**АКТ ОБСЛЕДОВАНИЯ
объекта социальной инфраструктуры
К ПАСПОРТУ ДОСТУПНОСТИ ОСИ**

1.1. Наименование (вид) объекта Муниципальное дошкольное образовательное бюджетное учреждение «Центр развития ребенка – детский сад № 2 «Берёзка» Арсеньевского городского округа

1.2. Адрес объекта 692331, Российская Федерация, Приморский край, г. Арсеньев, ул. Ломоносова, д. 78/А

Φοτο Νο 1

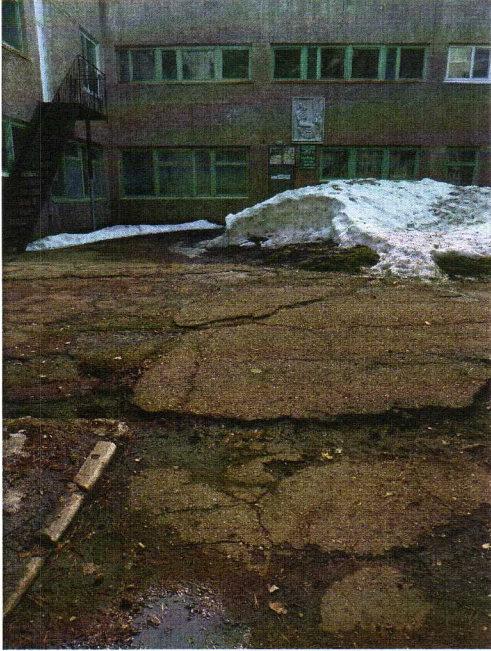
№ п/п	Наименование функционально-планировочного элемента	Наличие элемента			Выявленные нарушения и замечания		Работы по адаптации объектов	
		есть/нет	№ на плане	№ фото	Содержание	Значимо для инвалида (категория)	Содержание	Виды работ
1.1	Вход (входы) на территорию	есть		№ 1	Асфальтовое покрытие не ровное, местами отсутствует.	Все	Ремонт асфальтового покрытия	Текущий ремонт
1.2	Путь (пути) движения на территории	есть		№ 1	Асфальтовое покрытие неровное, разрушен бордюр; отсутствует доступная для обзора информация об объекте	Все	Ремонт асфальтового покрытия, установка бордюра; информационная доска	Текущий ремонт
1.3	Лестница (наружная)	нет			-	-	-	-
1.4	Пандус (наружный)	нет			-	-	-	-
1.5	Автостоянка и парковка	нет			-	-	-	-
	ОБЩИЕ требования к зоне				Беспрепятственное и удобное передвижение по участку

Комментарий к заключению: после ремонта асфальтового покрытия, восстановления бордюра и размещения доступной информации об объекте на стенде территория будет доступна всем категориям инвалидов и МГН.

Наименование структурно-функциональной зоны	Состояние доступности* (к пункту 3.4 Акта обследования ОСИ)	Приложение		Рекомендации по адаптации (вид работы)** к пункту 4.1 Акта обследования ОСИ
		№ на плане	№ фото	
Территория, прилегающая к зданию	ДЧ – В		№ 1	Текущий ремонт

Фото № 5

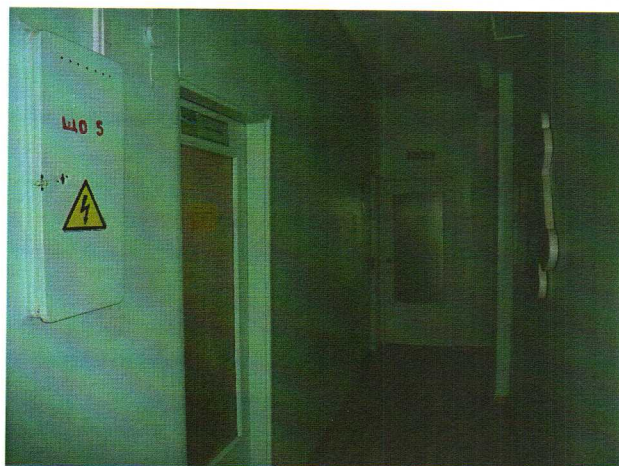
3.3	Пандус (внутри здания)	нет			-	-	-	-
3.4	Лифт пассажирский (или подъемник)	нет			-	-	-	-
3.5	Дверь	есть	№ 18 – 26, 37 - 42	№ 5	Ширина дверных проемов менее 0,9 м. Дверные проемы не выделены контрастным цветом. Информационные таблички на помещениях расположены на дверях, шрифт мелкий.	Все	Выделить контрастным цветом дверные проемы. Заменить информационные таблички в соответствии с требованиями.	Текущий ремонт

Комментарий к заключению: после проведения работ по ремонту перилл, приведение в соответствие сечения поручней, нанесения контрастного цвета на краевые ступени маршей, наклеивания световых лент и установки безопасных накладок на острые кромки пожарных шкафов зона будет доступна для следующих категорий инвалидов – О, С, Г, У и ВНД для категории К в связи с отсутствием возможности расширения дверных проемов.
